発電用原子炉施設に係る 特定機器の設計の型式証明申請

コメント管理票及びコメント回答 (第十六条関連)

2023年7月21日
トランスニュークリア(株)

審査会合におけるコメント管理票

図5-1 tally fluctuation chartsの例

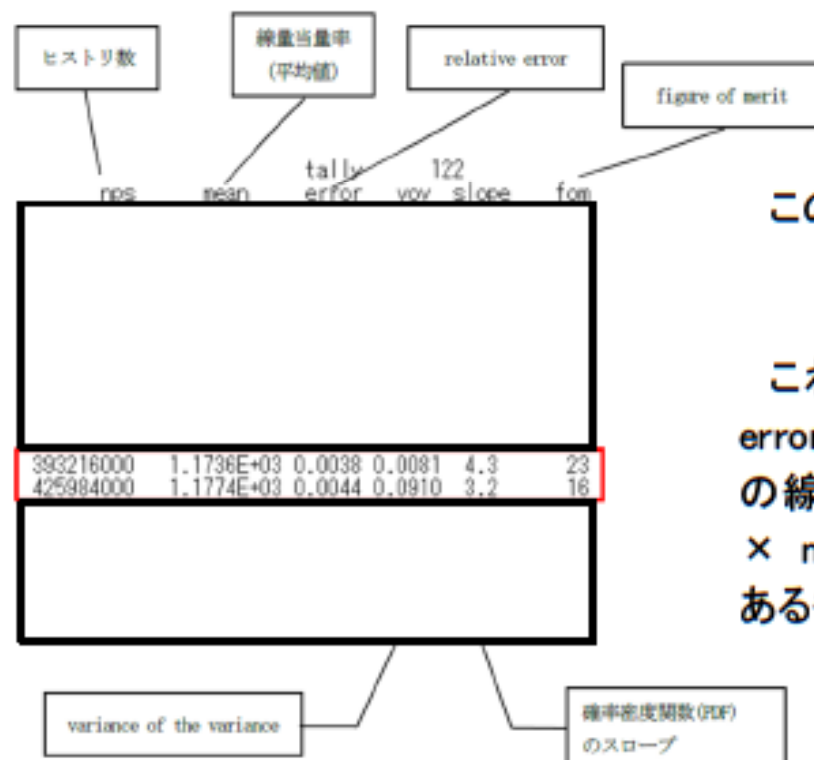
MCNP5による解析結果の信頼性を確認するために「tally fluctuation charts」で判断しているとのことであるが、具体的な評価内容がわかるように説明を補足すること。

tally fluctuation chartsは、MCNP5コードの出力データの1つであり、最終ヒストリに至るまでの、タリーの統計上重要な値の変動チャートである。tally fluctuation chartsにおいて、統計指標が「yes」の範囲から「no」の範囲に変化する前後での線量当量率の値が大きく変化しないこと等を確認して、解析結果は信頼性のあるものと判断している。図5-1に17×17燃料(A型)収納時の底部径方向表面の中性子線量当量率(表面の最大値)の評価例を示す。

このタリーの統計指標は10個の内、次の4個が「no」である。
relative error の decrease 及び decrease rate
variance of the variance の decrease 及び decrease rate
これはヒストリ数が393216000から425984000の間にrelative errorが0.0038から0.0044に増加したためと考えられる。この時の線量当量率(mean)の変化は3.8でありerror (relative error × mean) 程度である。これより、このタリーの結果は信頼性のあるものと判断している。

Table 2.2.4 Calculation result

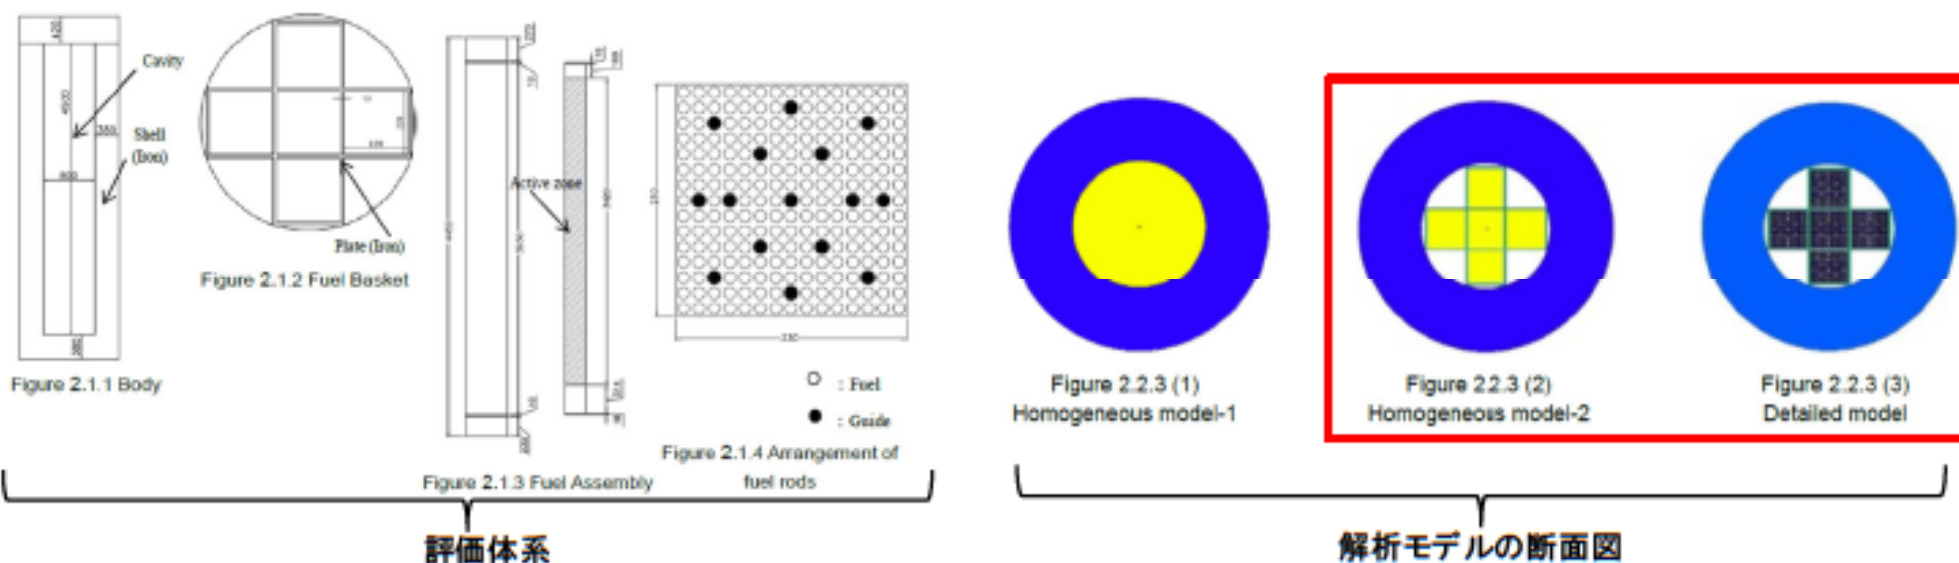
解析モデルで、燃料集合体をバスケット格子内で均質化しているとのことであるが、燃料ピンを均質化することによる計算結果への影響について説明すること。

TK-26型の遮蔽解析ではバスケット格子内の燃料集合体を均質化している。参考文献(1)で、燃料集合体を詳細にモデル化する場合と均質化する場合の比較計算が行われており、バスケット格子内で燃料集合体を均質化した場合 (Homogeneous model-2) と、燃料集合体を詳細にモデル化した場合 (Detailed model) で、容器側面の表面から1mにおける中性子及びガンマ線の線量当量率に殆ど差がないことが確認されている。よって、TK-26型の遮蔽解析でバスケット格子内で燃料集合体を均質化することに問題はない。

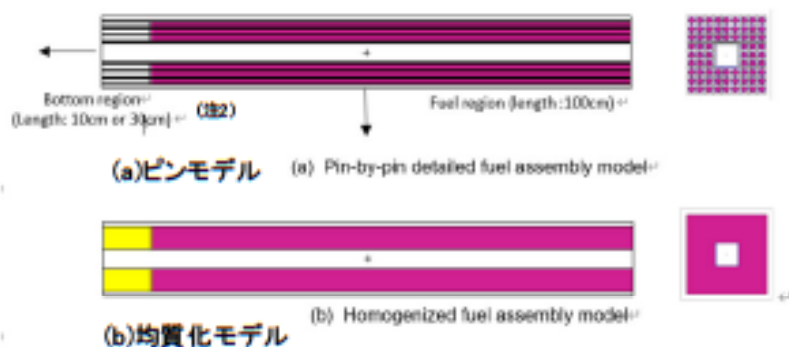
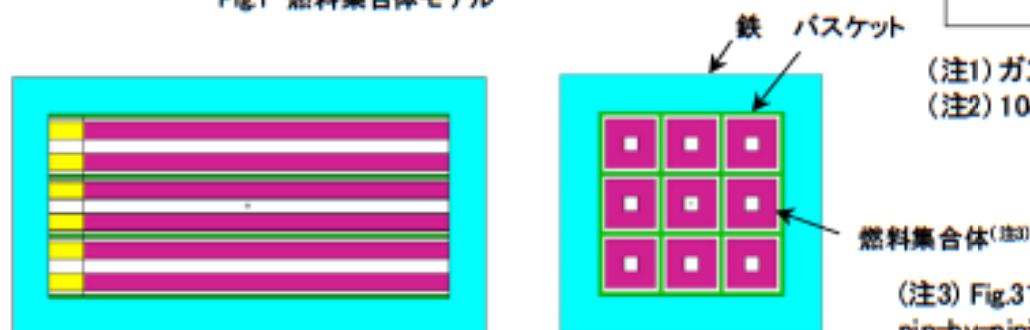
コメントNo.4-1の回答で、燃料領域を均質化することによる線量当量率への影響について、側面方向だけではなく軸方向への影響の有無についても検討すること。

参考文献(2)で、模擬的な燃料集合体を詳細にモデル化 (pin-by-pin) する場合とバスケット格子内で均質化する場合の比較計算がMCNPコードで行われており、容器側面方向及び軸方向共に均質化した場合の方が保守的な結果 (Table 3で比率が1.0以上) となることが確認されている。よって、TK-26型の遮蔽解析でバスケット格子内で燃料集合体を均質化することに問題はない。

図6-1 長時間加熱による質量減損⁽¹⁾

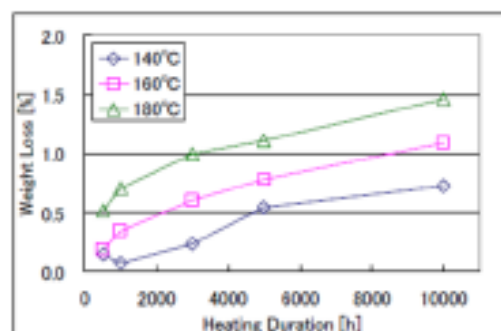
中性子遮蔽材の質量減損の評価方法について試験データ等を含めて説明すること。

TK-26型に使用している中性子遮蔽材(以下、「本材料」という。)は、エチレンプロピレン系ゴム(EPDM)を主材にしたものである。参考文献(1)により、本材料は、10,000hまでの加熱試験(図6-1)により、ラーソン・ミラー・パラメータ(LMP)を劣化パラメータとした場合、質量減損率との間に直線的な関係があることが評価されている(図6-2)。この評価式を用いて設計貯蔵期間(60年)における中性子遮蔽材の質量減損を評価した。

図6-3 LMPによる質量減損評価

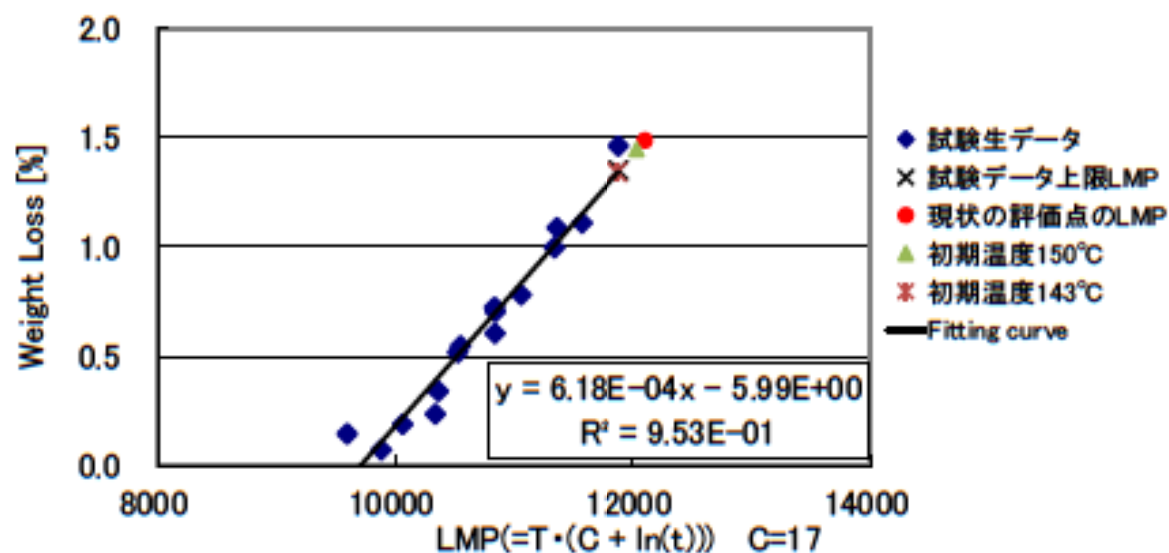
コメントNo.6-1の回答で、LMPによる質量減損のグラフが示されているが、TK-26型の中性子遮蔽材のLMPが僅かに外挿になっている可能性がある。質量減損の評価にこの評価式を用いる場合の適用条件の妥当性について説明すること。

図6-1及び図6-2で評価された中性子遮蔽材の質量減損に関するデータのLMPの最大値は、試験温度180°C、試験時間10,000hより、11,877(=(180+273.15)×(17+ln10,000))である。一方、TK-26の使用条件における温度低下を考慮した場合の中性子遮蔽材のLMPは約[](詳細には[])であることから、試験データの範囲から極僅かに外挿域にある。これは、TK-26型の使用条件における中性子遮蔽材のLMPの評価では、本材料の最高温度が143°Cであるところを、基準値である150°Cに切り上げて保守的に評価し、更に数値を切り上げて丸めたためである。この温度を143°CとしてLMPを評価すると[]となり試験データの内挿範囲となることを確認している。これらの評価点と試験データとの関係を図6-3に示す。なお、上記外挿域は、試験データ範囲の上限LMP値に対して、LMPが[]の場合に[]程度、LMPが[]の場合に[]と極僅かであり、評価式を適用することに問題ないと考えられる。

図13-1 評価モデルの縦断面図

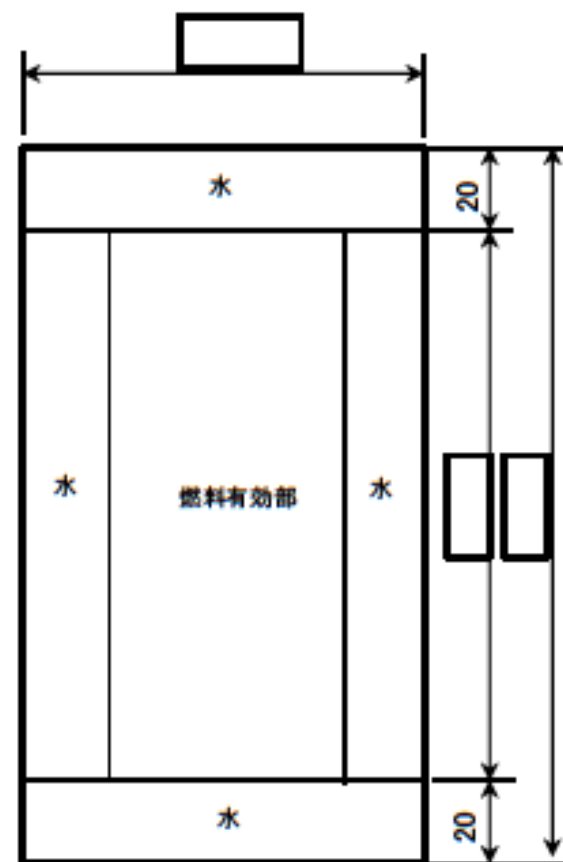
17×17燃料と15×15燃料の相互作用について技術的な説明を追加すること。

4体の燃料集合体(燃料有効部のみモデル化)による6種類の配列について中性子実効増倍率を評価・比較することで、17×17燃料及び15×15燃料の相互作用による反応度への影響の有無を確認した。評価条件を表13-1、評価モデルの縦断面図を図13-1に示す。
